改善箇所説明図

エンジン制御用コンピュータ

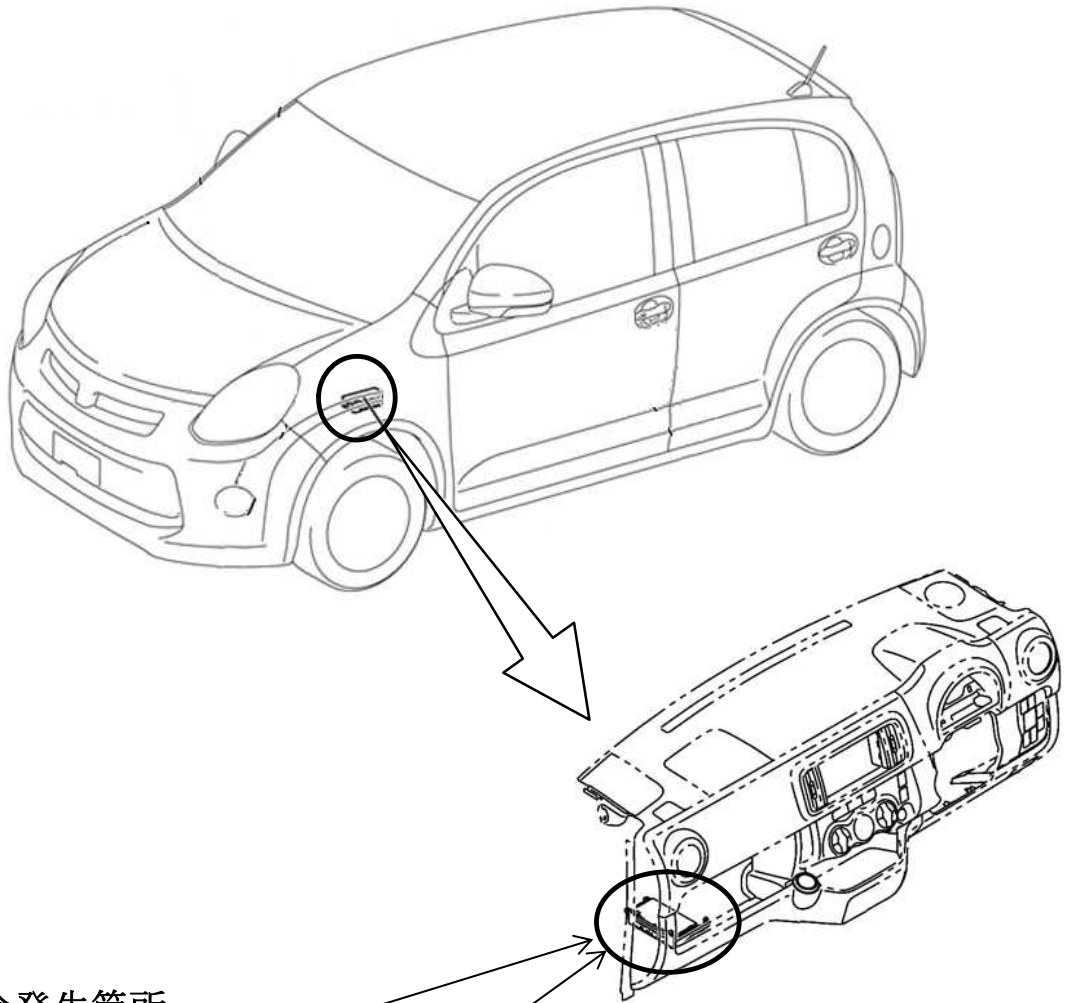
基準不適合発生箇所

エンジン制御用コンピュータにおいて、排気ガス再循環（EGR）バルブの制御プログラムが不適切なため、アクセルペダルの操作を繰り返すと、制御指示に対しEGRバルブの開度がずれて閉じなくなることがある。そのため、排気ガスが常時循環してエンジン不調となり、最悪の場合、走行中にエンジンが停止するおそれがある。

全車両、エンジン制御用コンピュータのプログラムを対策仕様に修正する。

識別：改善済車両には車台番号打刻の左側に黄色ペイントを塗布する。
